改善箇所説明図④

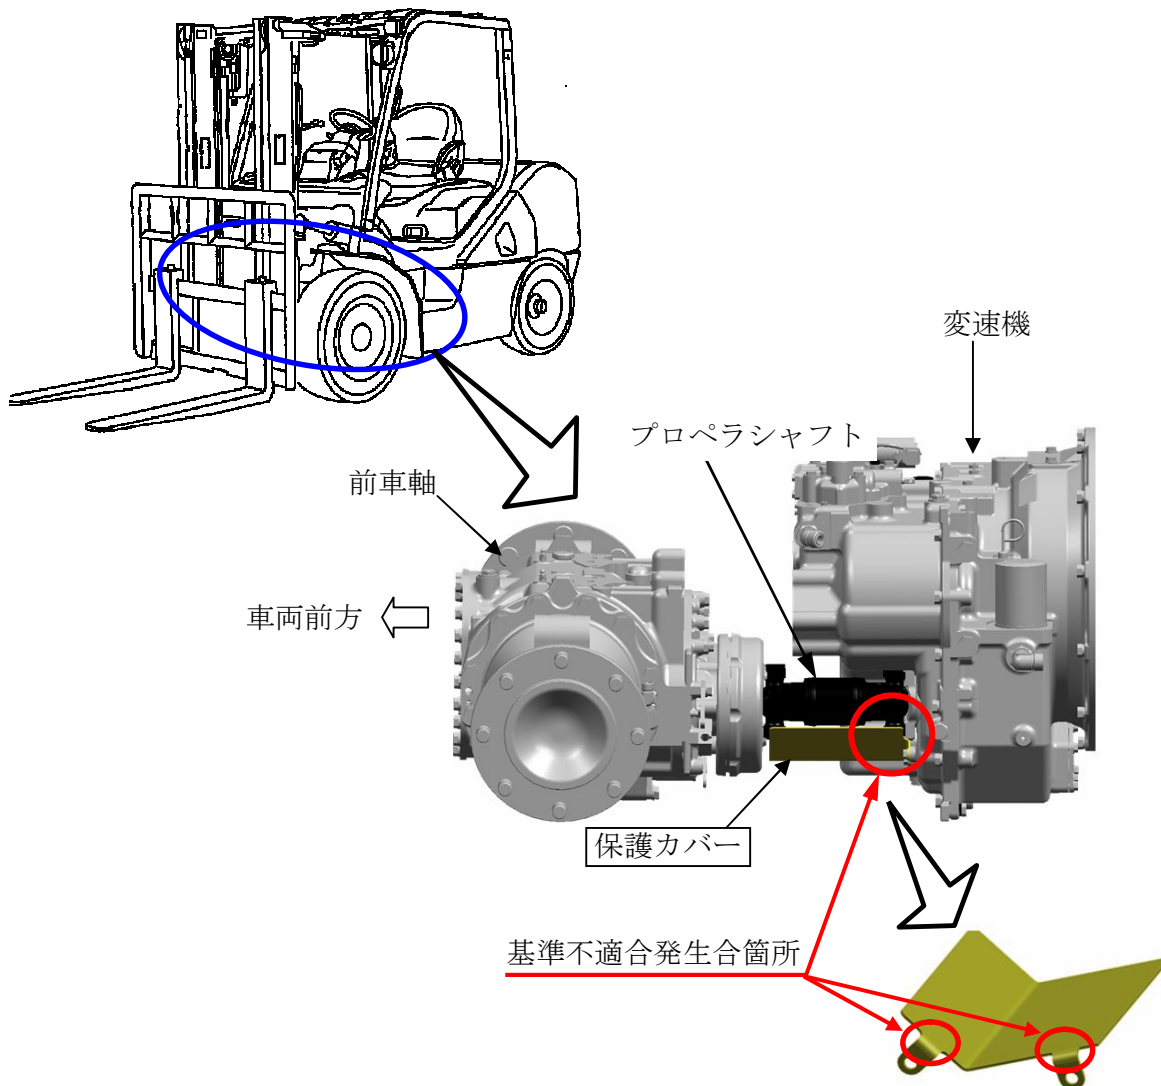
（プロペラシャフト保護カバーにおいて、取付部の強度が不足しているため、原動機の振動等により当該取付部に亀裂が発生するものがある。そのため、そのままの状態で使用を続けると、最悪の場合、プロペラシャフト保護カバーが脱落するおそれがある。）

全車両、当該保護カバーを対策品に交換する。

識別: 保護カバー側面に白色ペイントを塗布する。
